监 理 通 知 单

工程名称: 上海大众宁波工厂三期 17.29MW 分布式光伏发电项目

编 号: ZHJL-SQDZSQ-TZD-20210430

事由: 关于二次浇筑前清理不彻底的问题

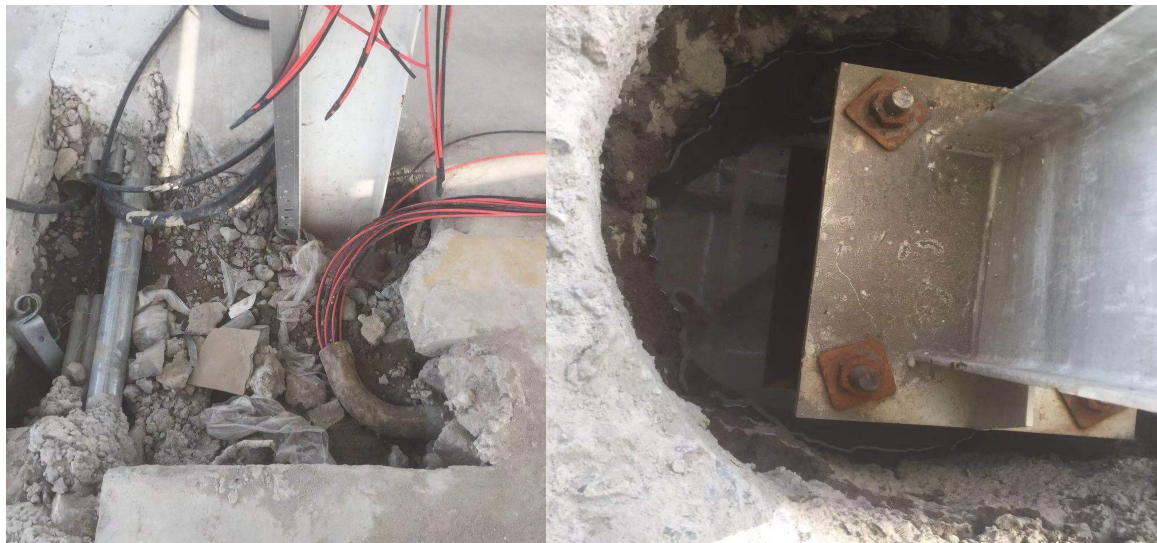
监理巡视检查发现, 你部二次浇筑前对桩内清理不彻底, 前期清理的坑内部仍未清理到位, 仍有杂物和沉积泥浆未清理、双螺栓漏拧等。现下发整改通知单, 并按要求进行整改。如下图:

请你部接到通知后对存在问题的接线进行认真进行整改, 整改完成后回复上报监理部检查。未整改或整改不到位的, 经监理查验且不符合要求的, 不得浇筑混凝土。

整改限贰日
